POSTANOWIENIE

na spełnienie wymagań w zakresie bezpieczeństwa pożarowego w inny sposób niż to określono w przepisach techniczno-budowlanych dla przedmiotowego, niskiego budynku Miejskiego Przedszkola Nr 6 w Płocku przy ul. Łączniczek 14, polegający na:

EKSPERTYZA TECHNICZNA DOTYCZĄCA STANU OCHRONY PRZECIWPOŻAROWEJ

Przebudowa Miejskiego Przedszkola Nr 6 w Płocku

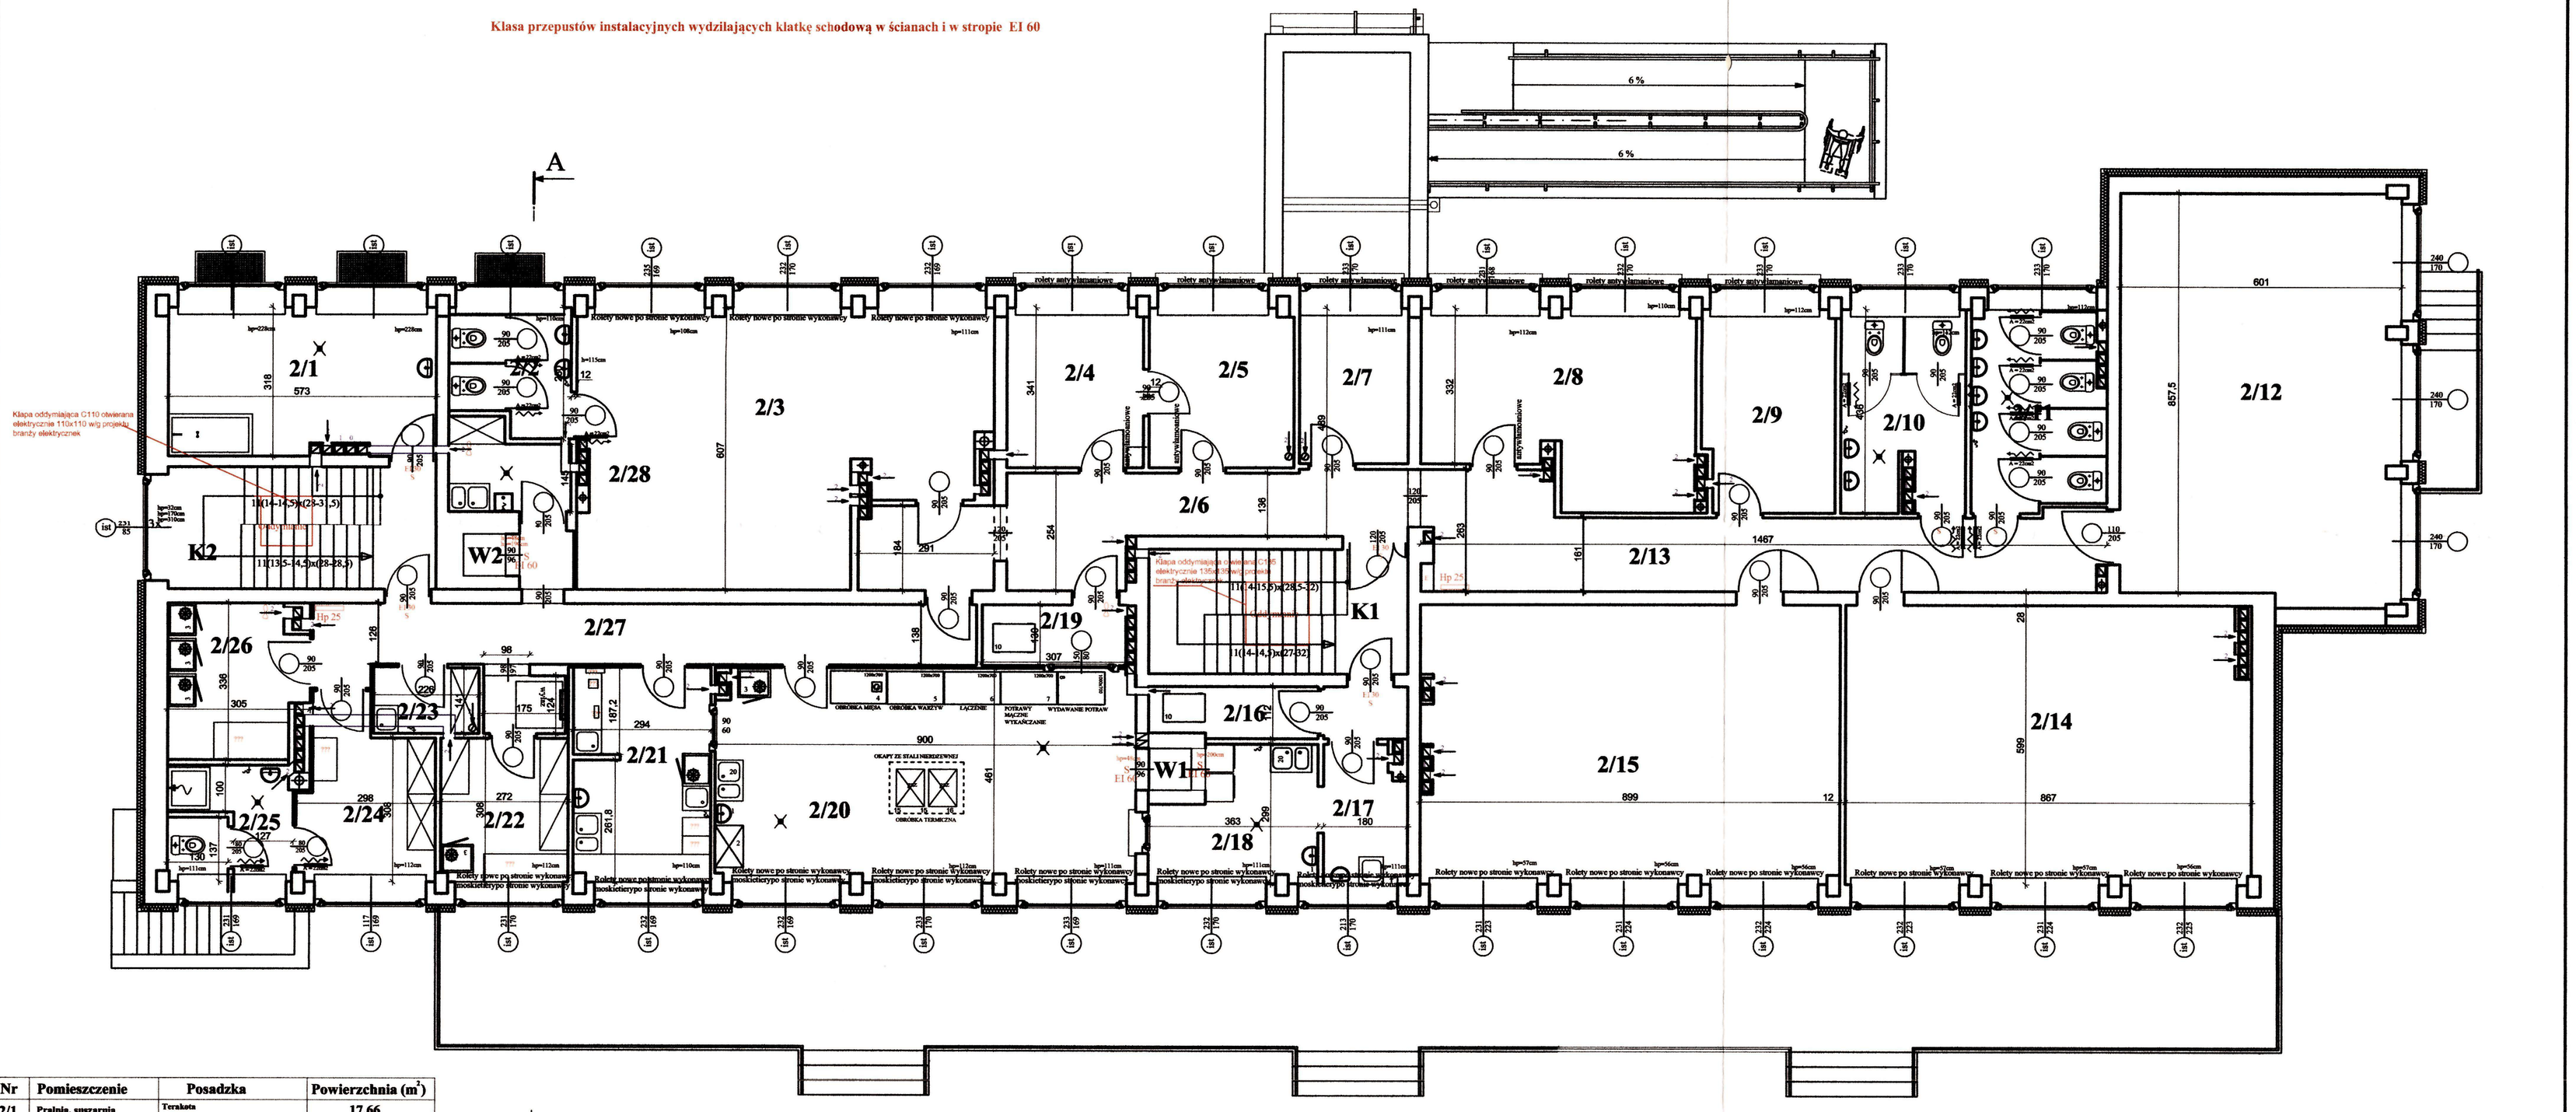
Klatka schodowa K1
- szerokość biegów klatki schodowej prowadzącego od spocznika na półpiętrze do spocznika na piętrze w świetle poręczy wynosi 1,13m - *wymagana szerokości biegu określona zgodnie z § 68 ust.1 warunków technicznych [1] - 1,20 m,*

Klatka schodowa K2
- szerokość biegów klatki schodowej prowadzącego do spocznika na parterze do spocznika na półpiętrze w świetle poręczy wynosi 1,10 m - *wymagana szerokości biegu określona zgodnie z § 68 ust.1 warunków technicznych [1] - 1,20 m,*

Klatka schodowa K1
- szerokość spocznika klatki schodowej usytuowanego pomiędzy I i II kondygnacją budynku (półpiętro) wynosi w świetle od 1,26m - *wymagana szerokości spocznika określona zgodnie z § 68 ust.1 warunków technicznych [1] – wynosi 1,30 m,*

- szerokość poziomej drogi ewakuacyjnej (korytarza nr 1/28) na I kondygnacji na odcinku 1,2 m wynosi 1,14 m , droga ta przewidziana jest do ewakuacji powyżej 20 osób – *minimalna wymagana szerokość poziomej drogi ewakuacyjnej określona zgodnie z § 242 ust.1 warunków technicznych [1] – wynosi 1.4 m.*
- szerokość poziomej drogi ewakuacyjnej (korytarza nr 2/27, 2/6) na II kondygnacji wynosi od 1,26 m do 1,36, droga ta przewidziana jest do ewakuacji powyżej 20 osób – *minimalna wymagana szerokość poziomej drogi ewakuacyjnej określona zgodnie z § 242 ust.1 warunków technicznych [1] – wynosi 1.4 m.*

- długość dojścia ewakuacyjnych przy jednym dojściu z korytarza nr 1/8 na I kondygnacji budynku do wyjścia na zewnątrz obiektu wynosi 16,5m -*wymagana długość dojścia ewakuacyjnych przy jednym dojściu w strefach pożarowych ZL II zgodnie z § 256 ust.3 warunków technicznych [1] – wynosi 10 m .*
- długość dojścia ewakuacyjnych przy jednym dojściu z korytarza nr 2/13 na II kondygnacji budynku do drzwi obudowanej klatki schodowej wynosi 17,5m -*wymagana długość dojścia ewakuacyjnych przy jednym dojściu w strefach pożarowych ZL II zgodnie z § 256 ust.3 warunków technicznych [1] – wynosi 10 m .*

1) wyposażeniu pionowych oraz poziomych dróg ewakuacyjnych w instalację awaryjnego oświetlenia ewakuacyjnego o natężeniu oświetlenia awaryjnego 2 lx i czasie działania co najmniej 1 godz.;
2) wyposażeniu pionowych oraz poziomych dróg ewakuacyjnych w podświetlane znaki wskazujące kierunki ewakuacji;
3) podziale budynku na dwie strefy pożarowe w poziomie pomiędzy I i II kondygnacją nadziemną;

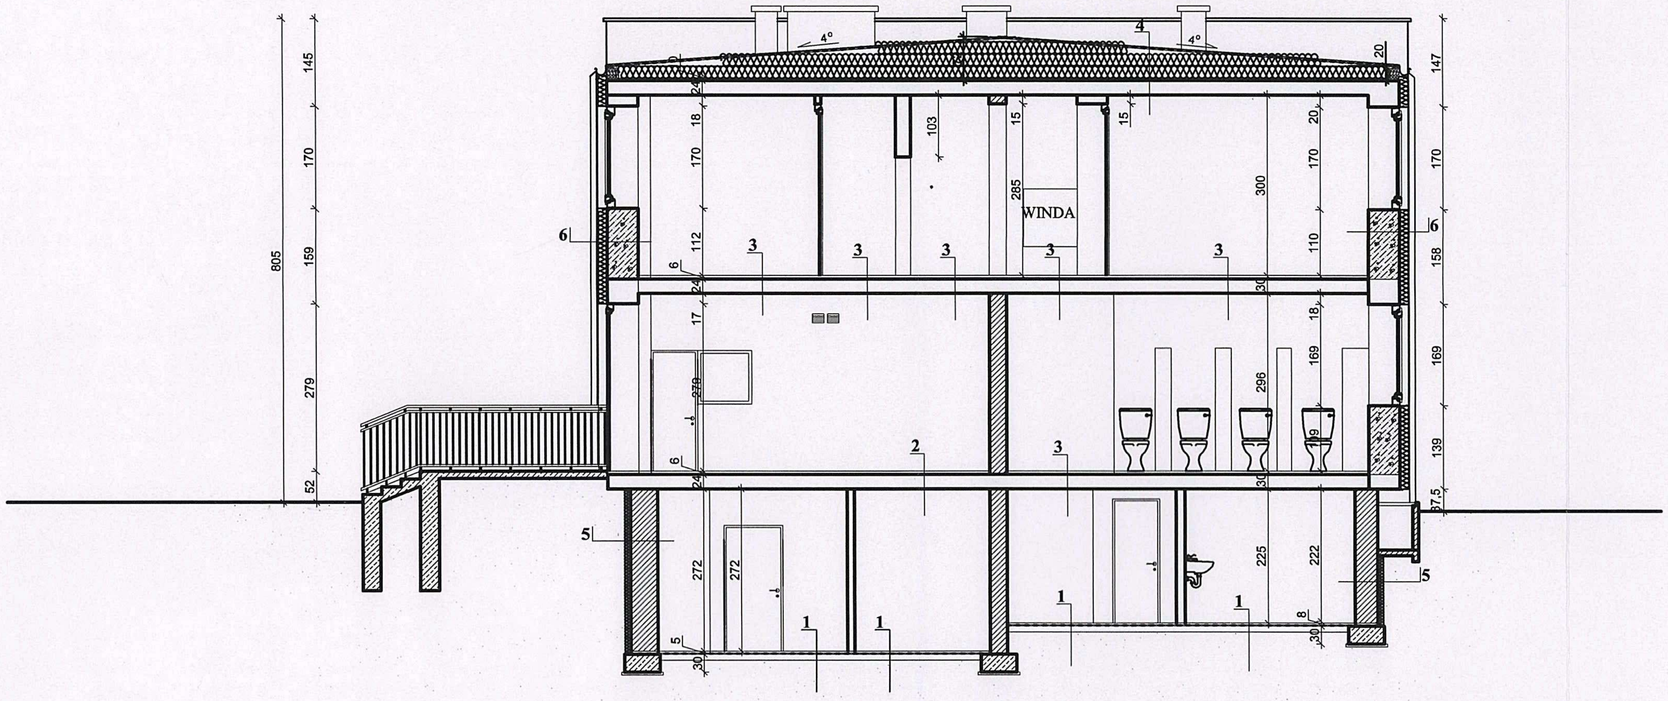
zapewniają wymaganej szerokości poziomej drogi ewakuacyjne i są o wymiarach od 1,14m do 1,36m. Drogą tą będzie się ewakuowało powyżej 20 osób.
Wysokość drogi ewakuacyjnej powinna wynosić co najmniej 2,2 m, natomiast wysokość lokalnego obniżenia 2 m, przy czym długość obniżonego odcinka drogi nie może być większa niż 1,5 m.
Skrzydła drzwi, stanowiących wyjście na drogę ewakuacyjną, nie mogą, po ich całkowitym otwarciu, nie mogą zmniejszać wymaganej szerokości tej drogi. W przypadku utrudnień drzwi te zostaną wyposażone w samozamykacze.
Piwnica oddzielona została od pozostałej części budynku, stropami o klasie odporności ogniowej co najmniej R E I 60 i zamknięta drzwiami o klasie odporności ogniowej co najmniej E I 30.
W budynku przedszkola ewakuacja z II kondygnacji zostanie poprowadzona przez dwie klatki schodowe (K1 i K2), które zostaną obudowane ścianami o klasie oporności ogniowej jak dla stropu budynku, zamknięte drzwiami przeciwpożarowymi o klasie EI 30 odporności ogniowej i wyposażone w urządzenia do usuwania dymu (klapa dymowa o powierzchni czynnej co najmniej 5% powierzchni klatki schodowej).

Szerokość poziomych dróg ewakuacyjnych (korytarzy), na I kondygnacji istnieje zwężenie drogi ewakuacyjnej na długości 1,1m do szerokości 1,14m prowadzącej do klatki schodowej K2. Na II kondygnacji istnieje niewłaściwa szerokość drogi ewakuacyjnej (korytarz Nr 2/7 i 2/6) w granicach 1,26 do 1,36m.
